対策箇所説明図

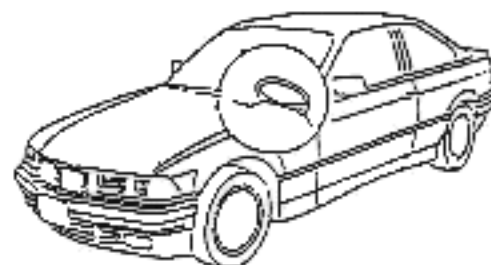
基準不適合発生箇所

（コンタクトリングの作動不良によりステアリングハンドルの回転が悪くなる。）

全車両、コンタクトリングのステアリングホイール側に表示されている白文字番号を点検し、1から47までのコンタクトリングが装着されているものは48以降の対策品と交換する。
